**Правила № 51 (шум, производимый транспортными
средствами категорий М и N): разработка**

Предложение по поправкам серии 03 к Правилам № 51

Представлено неофициальной группой по правилам ООН № 51 и 59¹

Рис. 4а [Схематическая диаграмма для транспортных средств, проходящих испытание в соответствии с пунктом 3.1.2.2 – Испытание с блокировкой передаточных чисел]

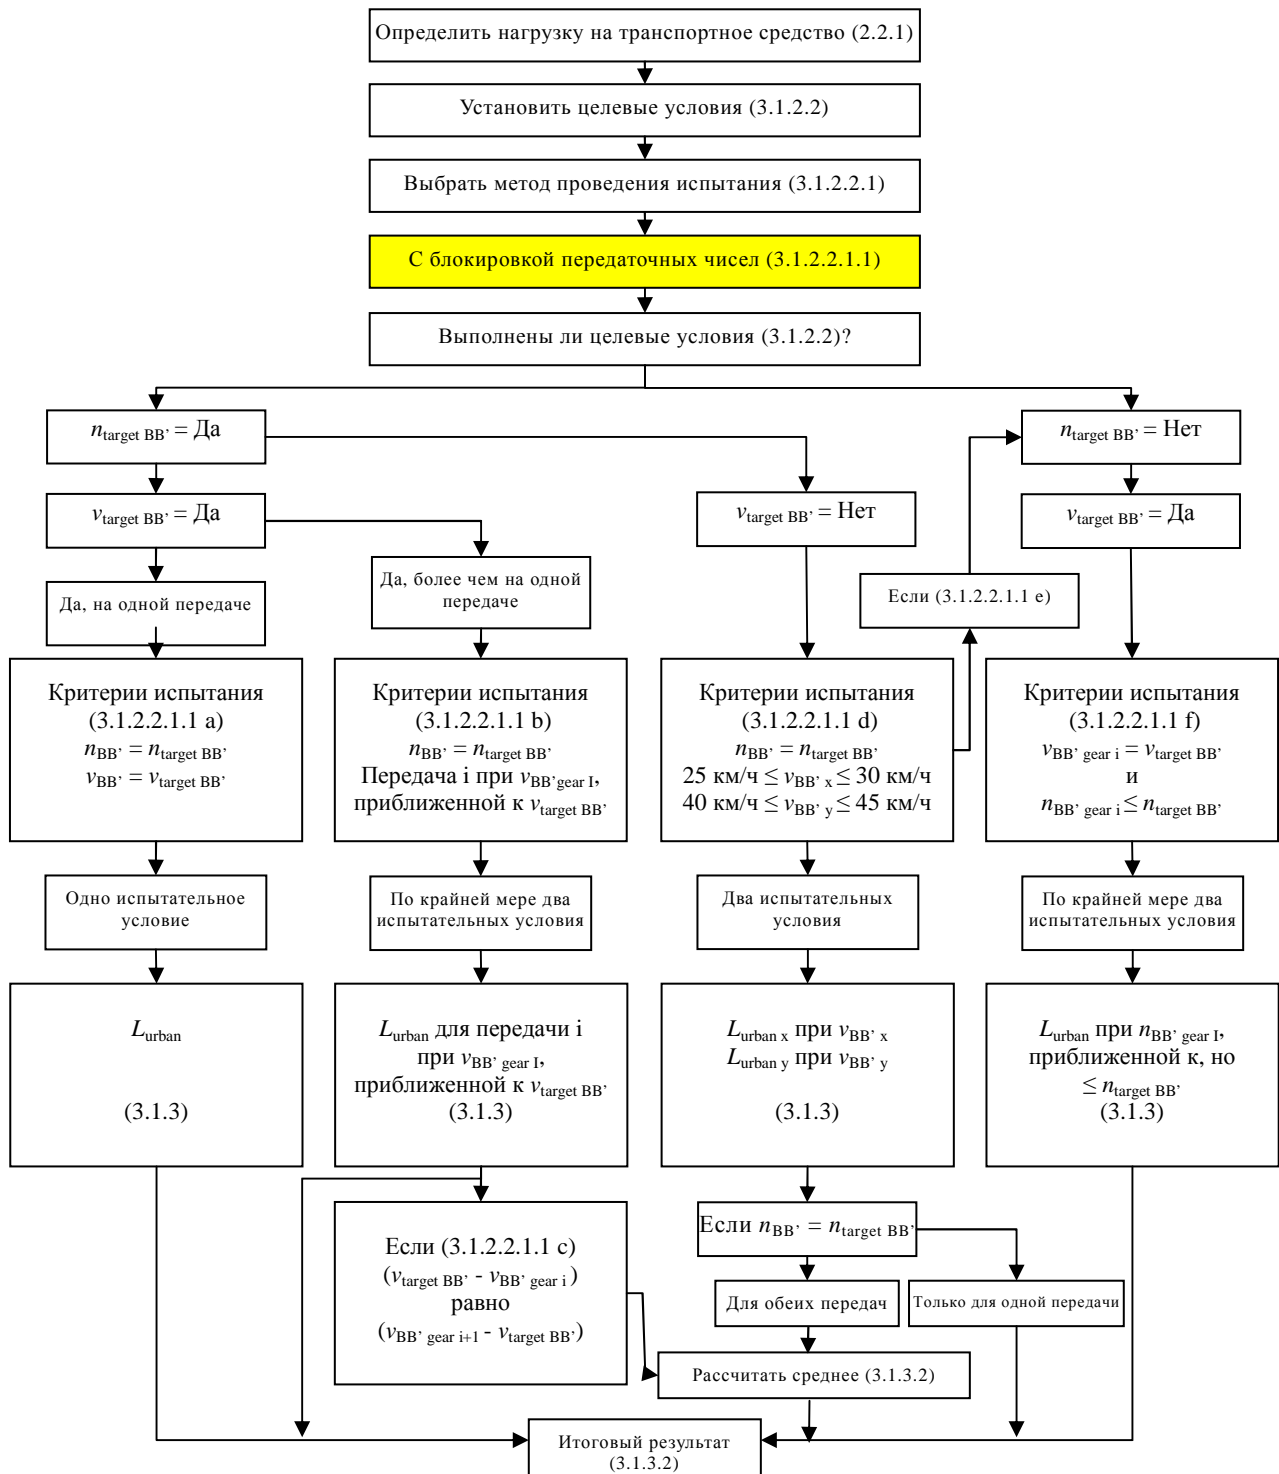
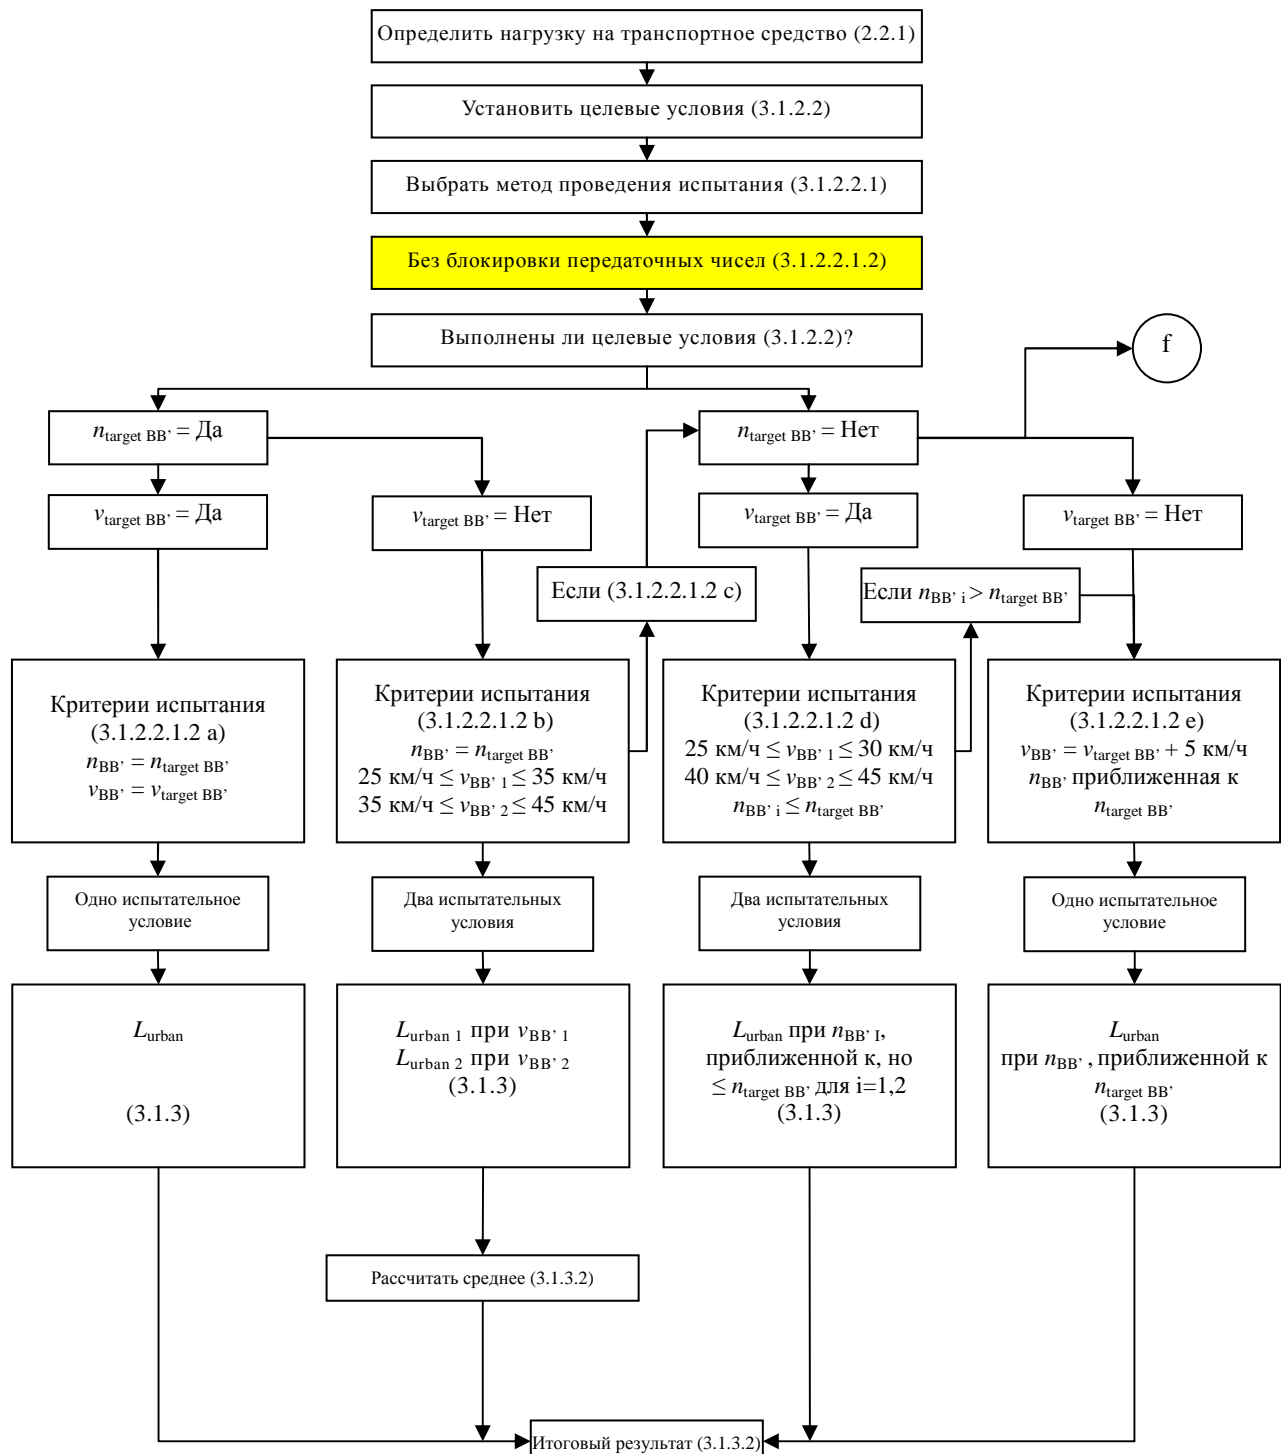
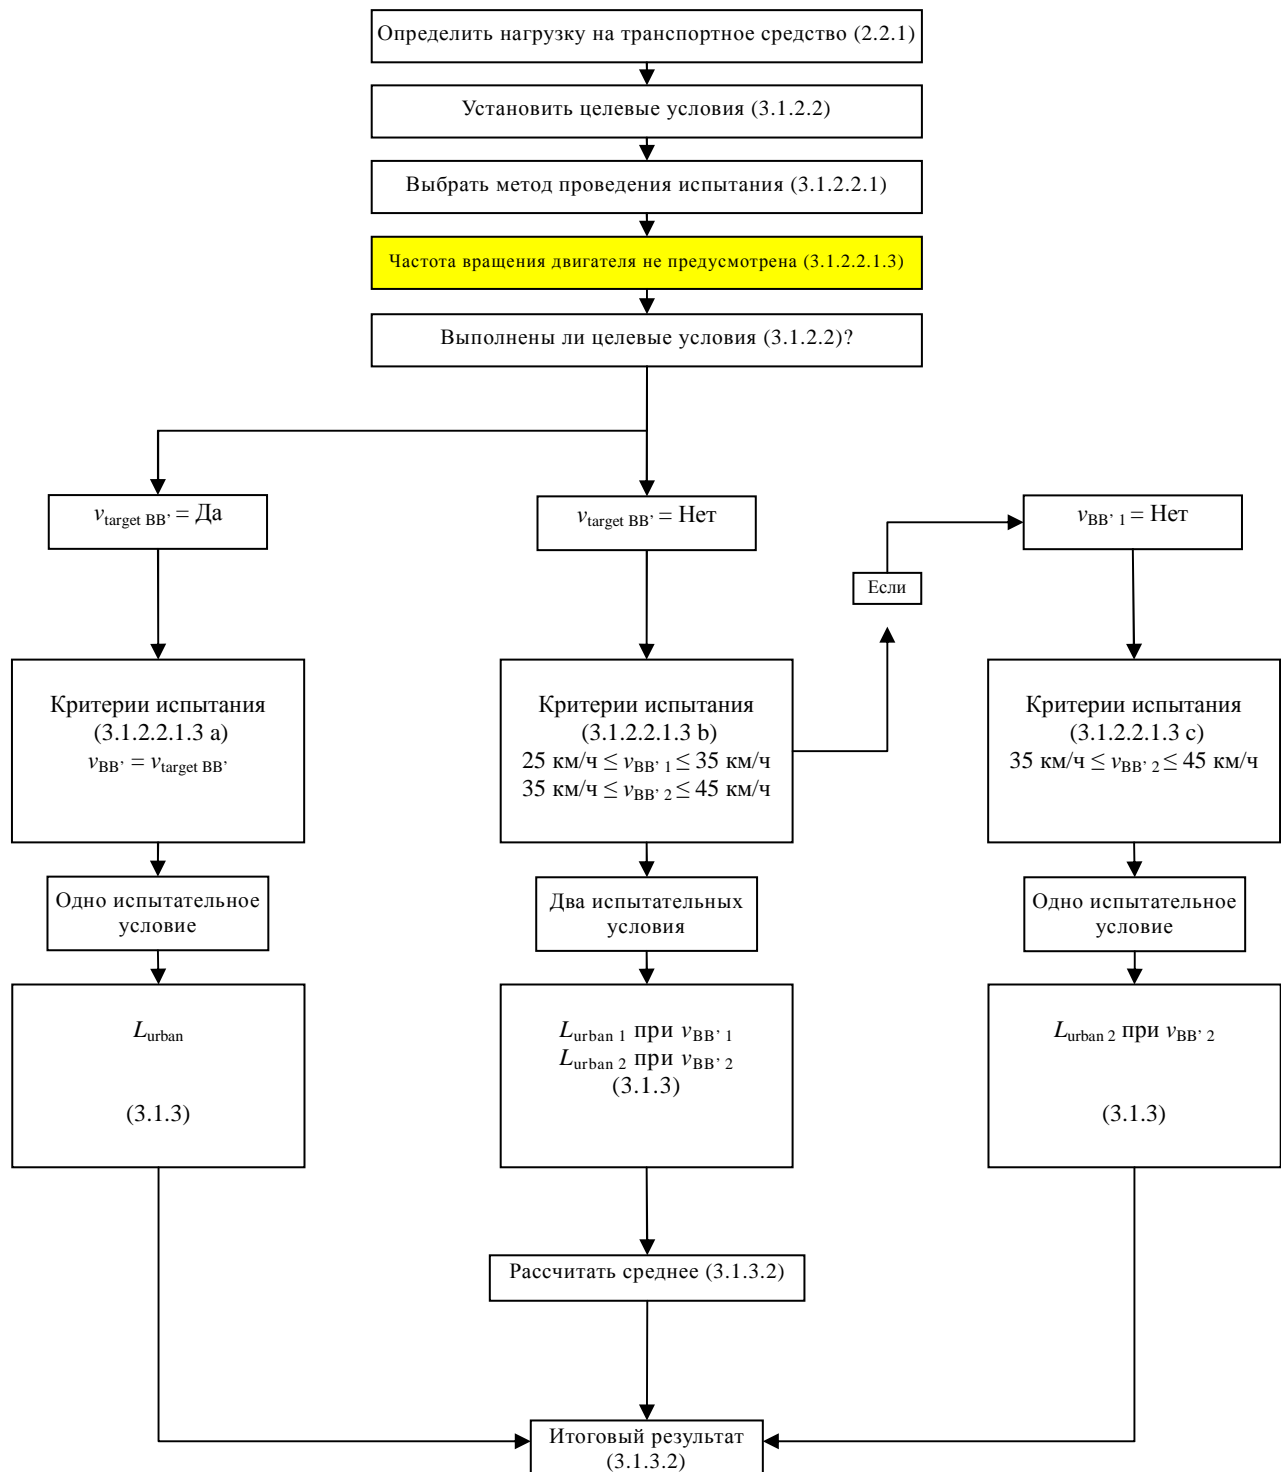
В качестве подспорья при проведении испытания на рис. 4а–4д в добавлении 3 в схематичной форме представлены критерии выбора передачи и критерии испытательного прогона для транспортных средств категории M_2 , имеющих технически допустимую максимальную массу в груженом состоянии более 3 500 кг, и для транспортных средств категорий N_2 , M_3 и N_3 .

Приложение 3, добавление 3 изменить следующим образом:

24. Необходимо предусмотреть в соответствующем пункте приложения 3 ссылку на включенные в добавление 3 приложения 3 схематические диаграммы (рис. 4а–4d), касающиеся транспортных средств категории M_2 , имеющих технически разрешенную максимальную массу в груженом состоянии более 3 500 кг, и транспортных средств категорий N_2 , M_3 и N_3 .
